# Cerere referitoare la PUZ Sector 2

Mai 2020,  
București

**Având în vedere numeroasele probleme semnalate în prezentul document, vă solicităm refacerea documentației pentru PUZ Sector 2 și repunerea acestuia în dezbatere publică numai odată ce acestea vor fi rezolvate.**

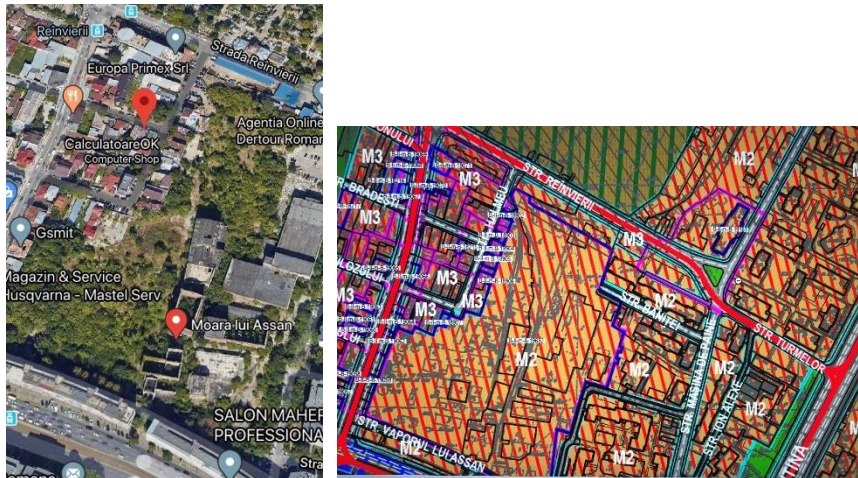
- Lizeanu, str Maica Domnului fronturile la strada dar si in adancime, **M3**;
- Zona str. Gheorghe Țițeica, Lacul Tei, străzi adiacente blocurilor de 10 etaje apărute printre case (precum Dinamic City) **M2**;
- Străduțe adiacente integral în zona Andronache- Colentina, **M3**
- **Peninsulele Fundeni și Dobroiesti** (cea mai mare parte teren liber de constructii, neactualizate cadastral) , **M2, M3 si L4a (5-10 etaje)**, aprox **50-60 ha**, unde se impune un singur scuar verde public de aprox **0.5 ha**. Toata aceasta suprafata sistematizata prin PUZ nu prevede pe malurile lacurilor decat un carosabil lat de **7 m**, nici o banda de promenada pietonala sau de biciclete (**FOTO 2,3**);

FOTO 1 - Moara Lui Assan – Lizeanu

FOTO 2 - Peninsula Dobroiești – Pantelimon, fără promenade și spații de recreere, doar cu păstrarea culoarului de vegetație de protecție a malurilor apelor

FOTO 3 - Peninsula Fundeni – Pantelimon, fără promenade și spații de recreere, doar cu păstrarea culoarului de vegetație protectivă a malurilor apelor, racordată doar la Șoseaua Fundeni, șosea colmatată de trafic, a cărei lățire prevăzută aparent în PUZ presupune exproprieri masive

FOTO 4 - Platforma Metaloglobus – racordată în prezent doar la str. Doamna Ghica, în spatele Pieței Delfinului – porțiune colmatată de trafic

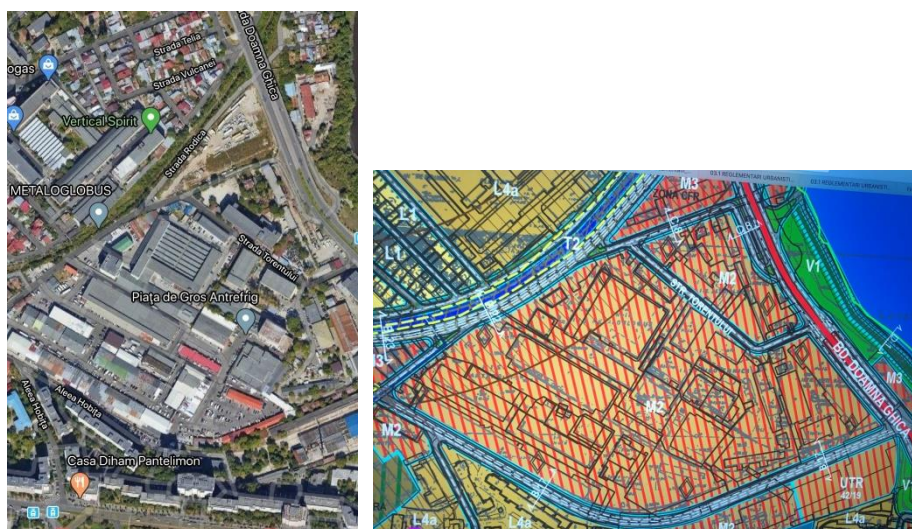
Platforma industrială Metaloglobus, delimitată de strazile Doamna Ghica, Aleea Hobîța (7.5 m, fără trotuare) și strada Fantanica (profil 11 m) – **M2, L4a**, aproximativ **10 ha (FOTO 4)**;

- **Insula Tibiscum**, o curiozitate de redactare și propunere urbanistică (se figurează în plan construcții inexistente), încadrată la V3a și totodată beneficiară a unui “accent de înălțime” amplasat în zona inundabilă (FOTO 7)
- Scururile și alveolele verzi de suprafață mare din fața blocurilor de pe B-dul Basarabia, vis-a-vis de Complexul Lia Manoliu, M2 (FOTO 6)
- Zona Șoseaua Vergului, în apropierea intersecției cu Șos. Pantelimon: scuar verde amenajat în fata blocului din intersecție, marcat ca M2 (FOTO 5)
- **În zona complexului Lia Manoliu e figurată o construcție cu destinație de sală polivalentă, în aceeași manieră ca restul construcțiilor existente în complex, respectiv “EDIFICABIL LA NIVEL ORIENTATIV PENTRU BAZE SPORTIVE care poate fi modificat prin documentatii de urbanism de tip PUD”.** (FOTO 8)

FOTO 5 - Șoseaua Vergului la intersecția cu Sos. Pantelimon. E marcat cu M2 și scuarul verde amenajat din fața blocului din intersecție

FOTO 6 - Alveolele verzi din fața blocurilor de pe B-dul Basarabia, trecute în M2, deși apar bine evidențiate pe suportul topografic și au suprafețe considerabile

FOTO 7 - Insula Tibiscum, unde figurează în plan niște construcții sau platforme inexistente, și sub forma rombului cu linie dublă figurat un accent de înălțime propus

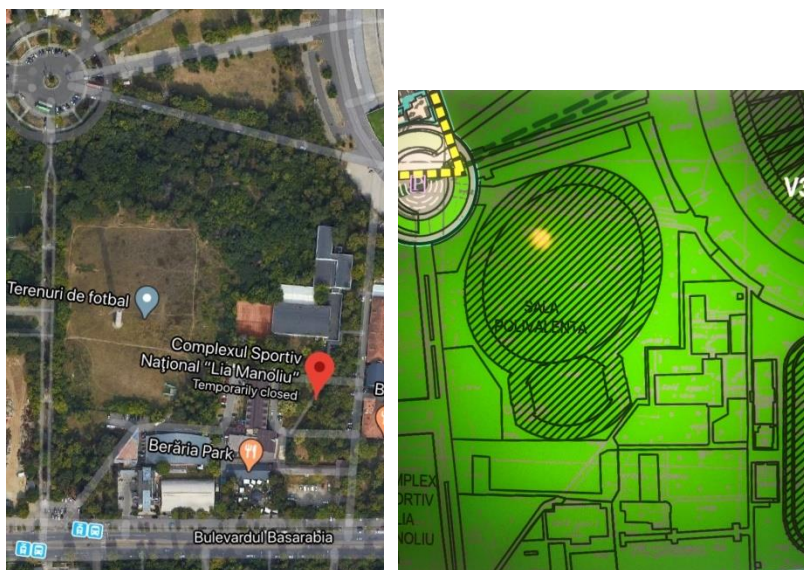
E vorba de un proiect contestat vehement cu argumente forte, pentru care nu s-a prezentat niciodată o documentație de urbanism, și care anulează o suprafață verde de mari dimensiuni, împadurita în proporție de peste 50%.

Impactului asupra mediului și traficului i se adaugă potențialul de distrugere a celei mai mari baze de antrenament din București, pentru inițiere și performanță în multe discipline sportive.

FOTO 8 - Zona turnului de parașutism din Complexul Lia Manoliu, cu peste jumătate din teren împădurit, și uriașa construcție numită "Sala Polivalentă" care se dorește a fi realizată pe acest teren. Se observă neracordarea la artere de circulație, alea de la vest fiind pietonală, iar cea de la nord servind drept acces de onoare pentru Stadionul Național.

FOTO 9 – Intersecția Barbu Văcărescu  
cu str. Grigore Țițeica, planșa din  
avizarea preliminară

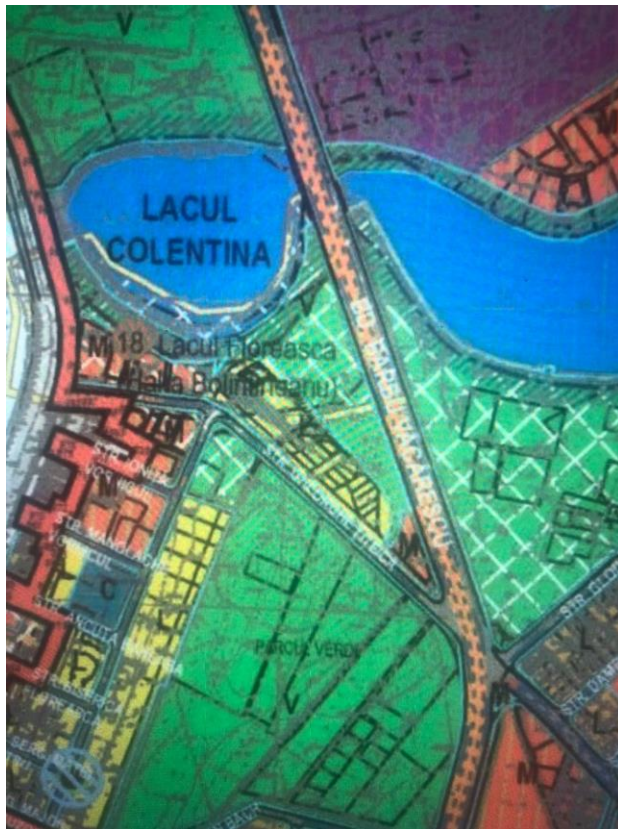
- **Intersecția Barbu Văcărescu cu str. Grigore Țițeica – o fâșie de teren din parcul Verdi, un teren marcat ca V în versiunea de planșe din avizarea preliminară apare marcat ca M2 în versiunea de planșe din etapa de avizare. (FOTO 9, FOTO 10).**

FOTO 10 - Intersecția Barbu Văcărescu  
cu str. Grigore Țițeica, planșa din  
etapa de avizare
